RAPORTUL INFORMĂRII ȘI CONSULTĂRII PUBLICULUI
Etapa a 2-a – Consultarea asupra propunerilor preliminare

PUZ și RLU- Ansamblu rezidențial cu funcțiune mixtă-locuințe colective, servicii comerț și amenajări publice-parcări, teren de sport, spații expunere lucrări de artă, parc
Amplasament: – municipiul Arad, Str.Nelu Aristide Dragomir nr.7, CF 300626, CF 300697 Arad
Beneficiar- SC RESIDENCE IMOBILIARE MOT SRL
Proiectant – SC CORNER STUDIO SRL, arh RUR Ion Cristian Banuț, proiect nr.19/2023

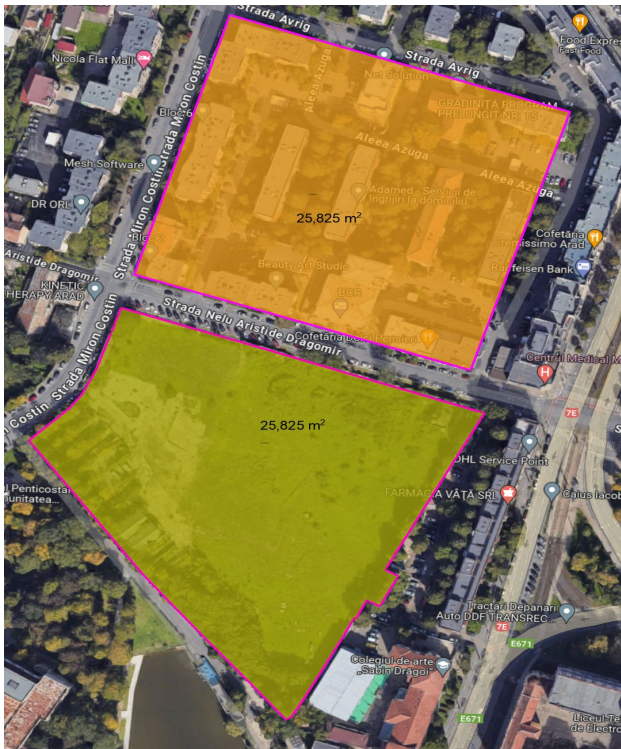
Informația este exactă cum am precizat noi și eronată cum precizați d-voastră.

Cele patru blocuri au un nr. de apartamente după cum urmează:

- Bl. 2 – 12 apartamente
- Bl. 4 – 16 apartamente
- Bl. 6 – 20 apartamente
- Bl. 8 – 20 apartamente
- Bl. 14 – 10 apartamente

Total = 78 apartamente
